REKONSTRUKCE ČTYŘ ÚSEKŮ TT LIBEREC - JABLONEC N.N.

Změnový list číslo: **ZL005_U4**

Název části stavby dotčené změnou: **SO 351 - VODOVOD PE 160 V UL. NA VRŠKU**

KLADEČSKÉ SCHÉMA – SKUTEČNÉ PROVEDENÍ

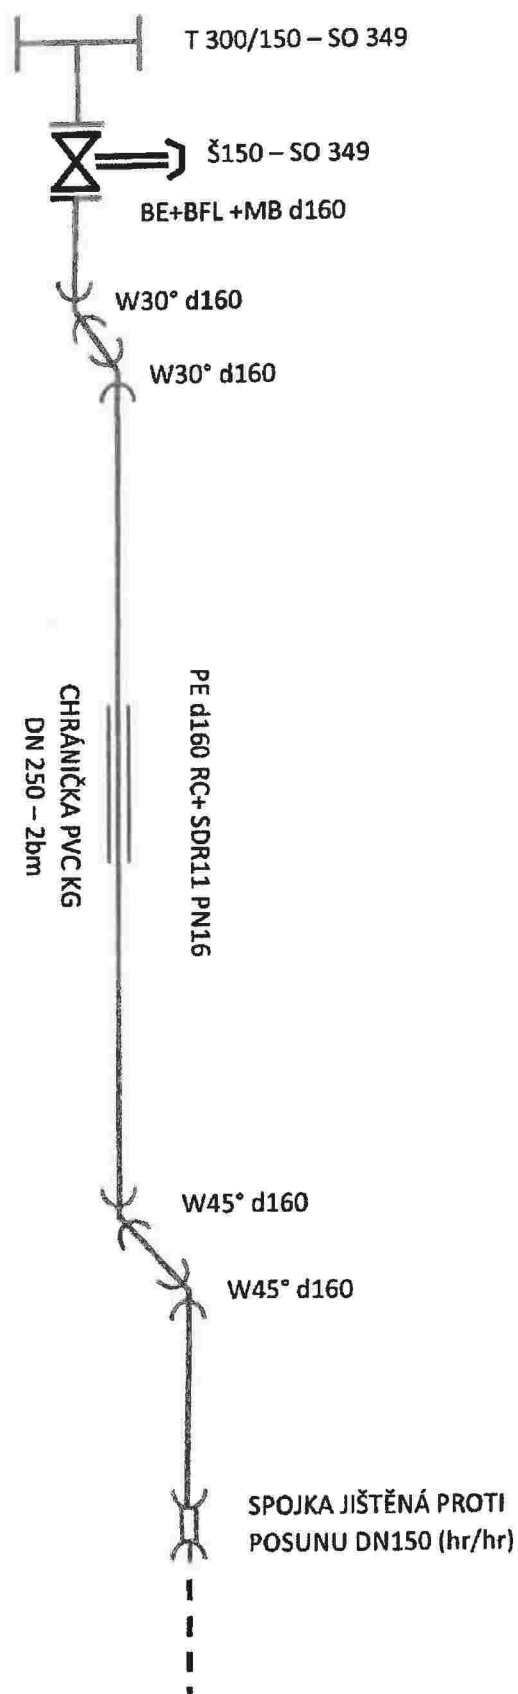
2. A) V místě, kde vodovod křížuje stávající příjezdovou komunikaci ke kogenerační stanici bylo vzhledem ke krycí výšce správcem vodovodu požadováno uložit vodovodní potrubí do chráničky. B) Při místním šetření za účasti zástupce správce vodovodu a zhotovitele bylo konstatováno, že stávající vodovod je v místech napojení směrově i výškově v jiné poloze, než bylo předpokládáno při zpracovávání projektové dokumentace.

1. A) Demolice byla provedena hydraulickým kladivem a metodou DARDA klínu. Vybouraný materiál byl odvezen na skládku. B) Bylo nutné vést v místě křížení vodovod v chráničce. C) Stávající horkovod byl v místě kolize vybourán hydraulickým kladivem a vybouraný materiál byl odvezen na skládku. **Zachyceno v položkách 1, 5, 17, 18 a 19 položkového výkazu výměr.**
2. A) V místě křížení se stávající příjezdovou komunikaci ke kogenerační stanici bylo vodovodní potrubí uloženo do plastové chráničky. B) Jiná poloha stávajícího potrubí si vyžádala změnu veškerého materiálu pro stavbu nového vodovodu. Další změny materiálu si vyžádaly dodatečné požadavky správce vodovodu, které vznikly po odhalení stávajícího vodovodu. **Zachyceno v položkách 10, 11, 20 až 34 položkového výkazu výměr.**

Fotodokumentace

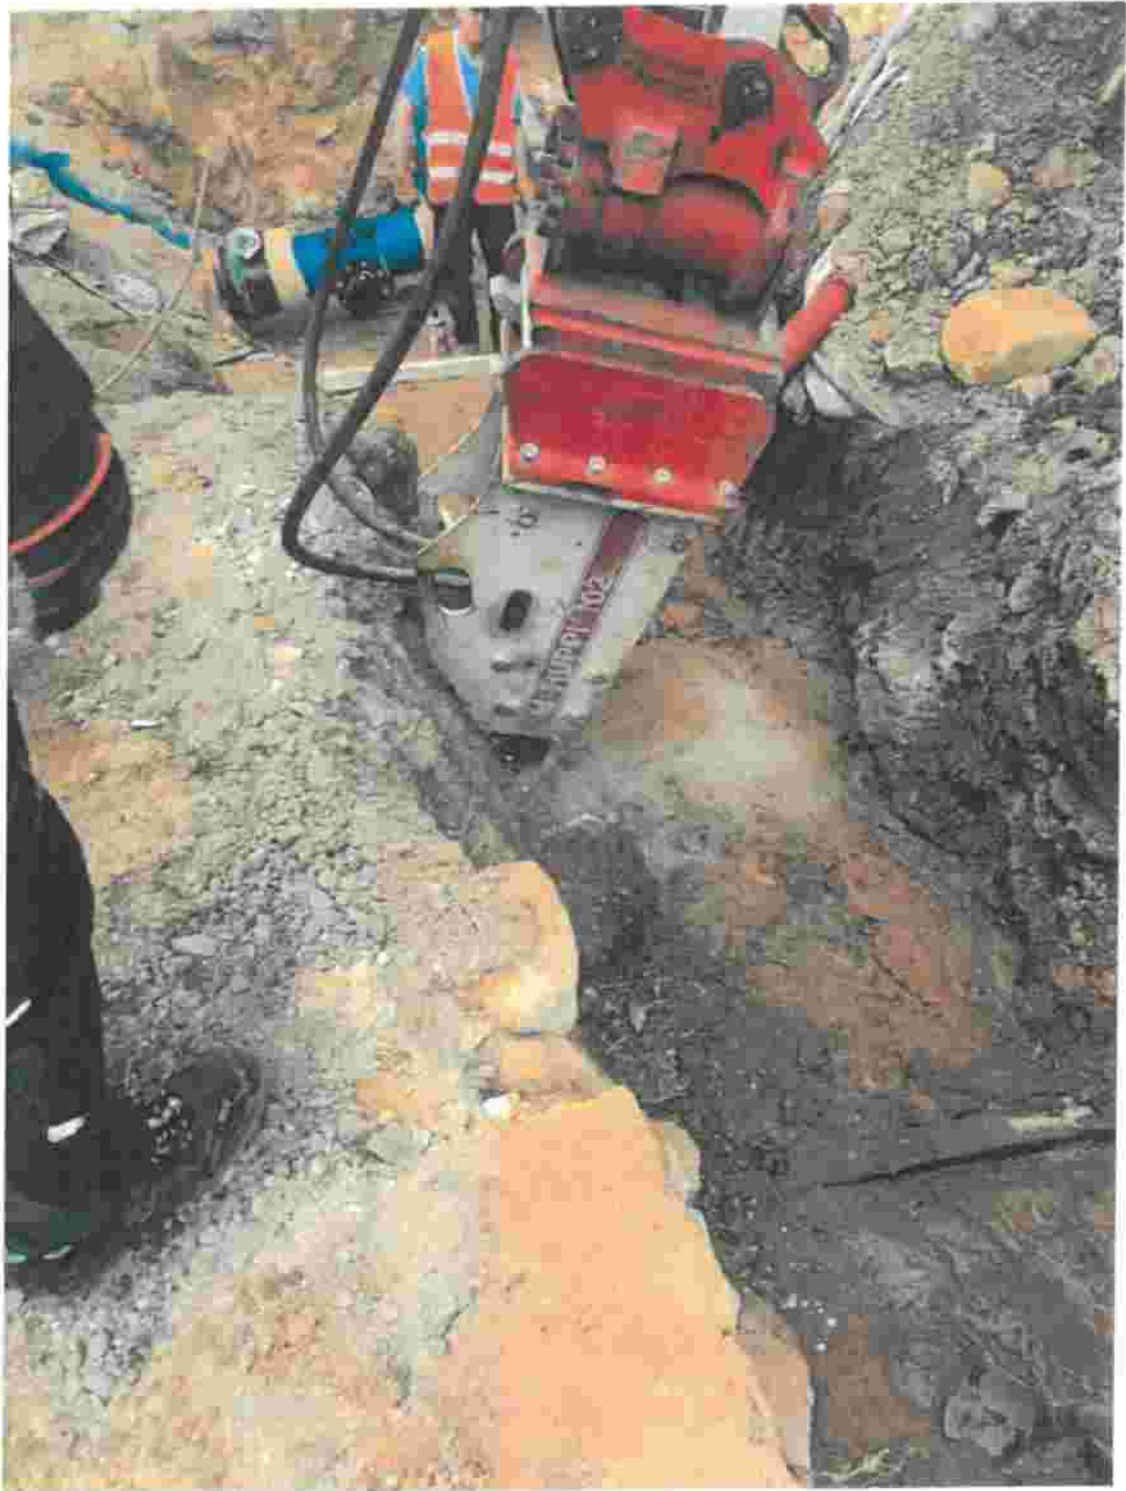
1. A) Během výkopových prací na SO 351 VODOVOD PE 160 V UL. NA VRŠKU byl nalezen žulový masiv, který zasahoval do plánované trasy vodovodu. Pro vybudování vodovodu byla nutná demolice tohoto masivu. Větší část horniny se kvůli jeho tvrdosti nepodařilo rozbít hydraulickým kladivem a bylo nutno horninu rozpojit pomocí DARDA klínu. B) Kompletní demolice žuly nebyla v místě křížení vodovodu s plynovou přípojkou možná z důvodu nutnosti dodržení ochranného pásma plynovodu. Byla by nutná odstávka dodávek plynu, to ale nebylo z časových důvodů možné. Bylo nutné vyjednat se správcem plynovodu GasNet výjimku toto křížení. C) Během výkopových prací byl nalezen starý horkovod, vedený v kolektoru z betonových prefabrikátů, jehož trasa se nachází v kolizi s plánovaným vodovodem. Jedná se nejspíše o horkovod, který byl nahrazen stávajícím funkčním teplovodem a při jeho výstavbě nebyl odstraněn. Tento horkovod nebyl zakreslen v žádných podkladech. Bylo nutné jeho vybourání.

Tramvajová trať Liberec – Jablonec
SO 351 – přeložka vodovodu

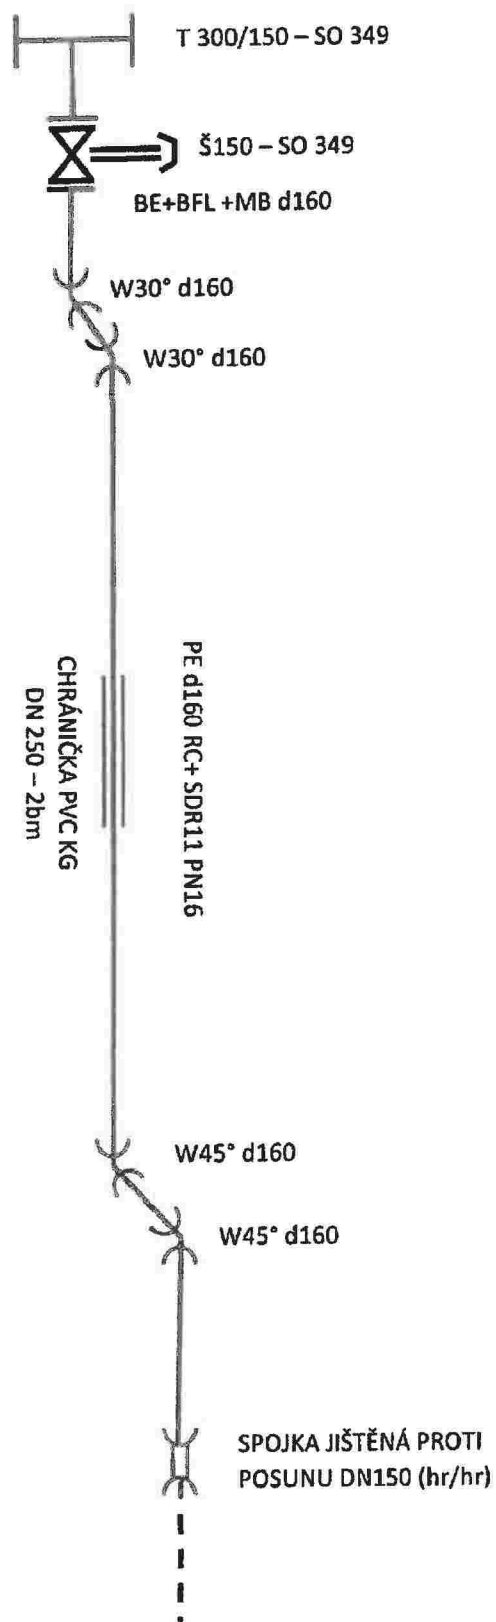
Při místním šetření za účasti správce vodovodu SČVK a zhotovitele bylo konstatováno, že stávající vodovod je směrově i výškově v jiné poloze, než bylo předpokládáno při zpracovávání projektové dokumentace.

Jiná poloha stávajícího potrubí si vyžaduje změnu materiálu pro stavbu nového vodovodu. Vodovod nelze realizovat za použití materiálu uvedeného v projektové dokumentaci SO 349.

Upravený soupis materiálu a nové kladečské schéma jsou přílohou tohoto zápisu.
